## Diferencias visuales en los tensores automáticos del grupo VAG

**INA 0046**

Fig. 1: Mejora en el recubrimiento de la banda de rodadura. Se muestra a modo de ejemplo con el nº de artículo 531 0524 30

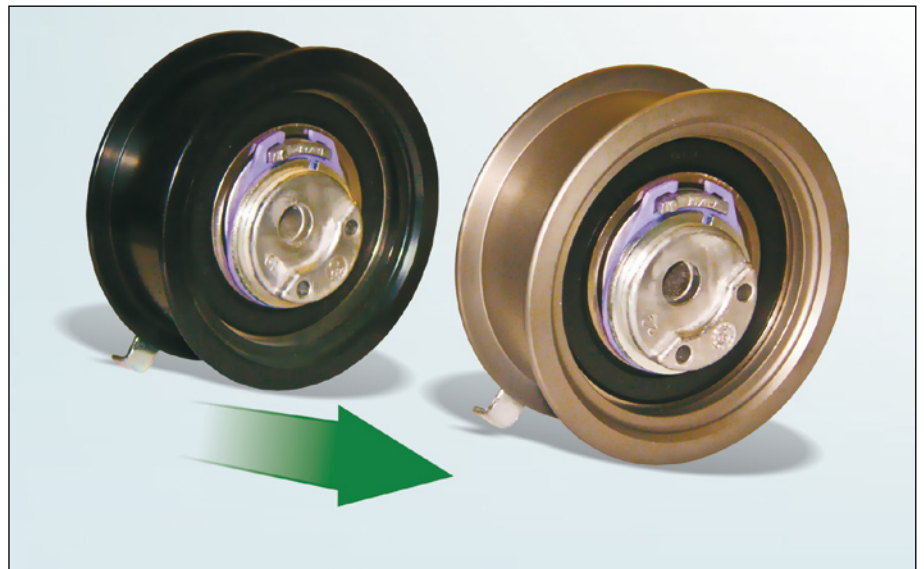
Dentro del marco del continuo desarrollo de nuestros productos, se ha modificado el recubrimiento de las bandas de rodadura de las poleas tensores mencionadas. La nueva superficie presenta mayor solidez respecto a la anterior.

Durante la fase de modificación, es posible que se mezclen ambos tipos. Ambas versiones cumplen con las especificaciones técnicas y pueden utilizarse sin limitaciones.
